**SUPERINTENDENCIA DE INDUSTRIA Y COMERCIO
DIRECCIÓN DE NUEVAS CREACIONES**

ASUNTO	Radicación	10 075 739
	Trámite	002
	Evento	001
	Actuación	519
	Oficio	
	Folios	4 - - 20135

Título de la solicitud: "Motor de combustión interna de cuatro tiempos con desempeño mejorado que comprende por lo menos un medio de ignición" (modificado en el folio 61).

Fig. 1 del documento ES 8 501 053 (A1)

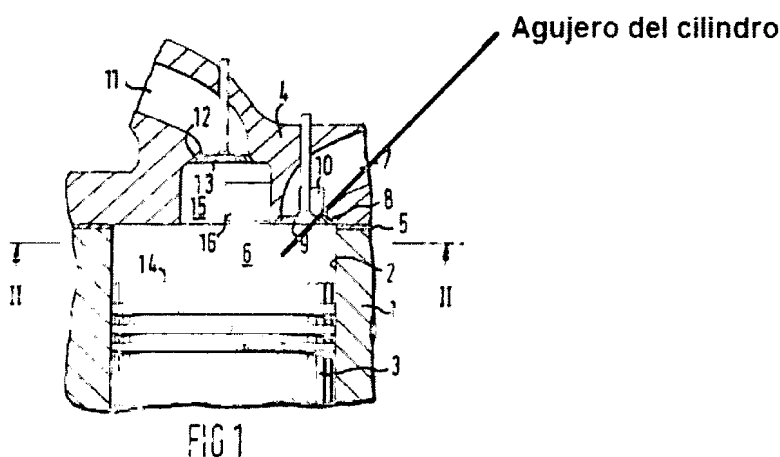
Características esenciales	D1	D2
	(Figs. 1 y 2, pág. 15)	
La cámara de combustión es una extensión volumétrica del agujero de cilindro	El bloque (1), el pistón (3) y la culata (4) cooperan entre sí para definir una cámara de combustión (6) de configuración geométrica variable (Figs. 1 y 2, pág. 15; pág. 6, líneas 18-20)	No menciona
La cámara de combustión se define por paredes laterales y una base plana abierta contigua a la pared de agujero de cilindro	El bloque (1), el pistón (3) y la culata (4) cooperan entre sí para definir una cámara de combustión (6) de configuración geométrica variable (Figs. 1 y 2, pág. 15; pág. 6, líneas 18-20)	No menciona
Los medios de ignición se ubican en una primer pared lateral o adyacente a la base de la cámara de combustión	La bujía está dispuesta junto al saliente (16) del rebajo (15) de la culata (4) que forma la cámara de combustión (6) (Fig. 2, pág. 15; pág. 7, líneas 10-15)	No menciona

D1 revela que la bujía está dispuesta junto al saliente (16) del rebajo (15) de la culata (4) que forma la cámara de combustión (6) (fig. 2, pág. 15; pág. 7, líneas 10-15), afectando la reivindicación 3.

D1 revela que el pistón (3) está provisto de un rebajo (20) en la cabeza del mismo, el rebajo (20) forma la parte inferior de la cámara de combustión (6) (págs. 8 y 9, líneas 30 y 1-2) afectando las reivindicaciones 8 y 9.

D1 revela de forma implícita en las Figs. 2 y 6 que el medio de ignición (17) más cercano a la válvula de entrada (9) se monta a ras con dicha superficie de dicha pared lateral de dicha cámara de combustión (6) (figs. 2 y 6, págs. 15 y 17) afectando las reivindicaciones 14-16.
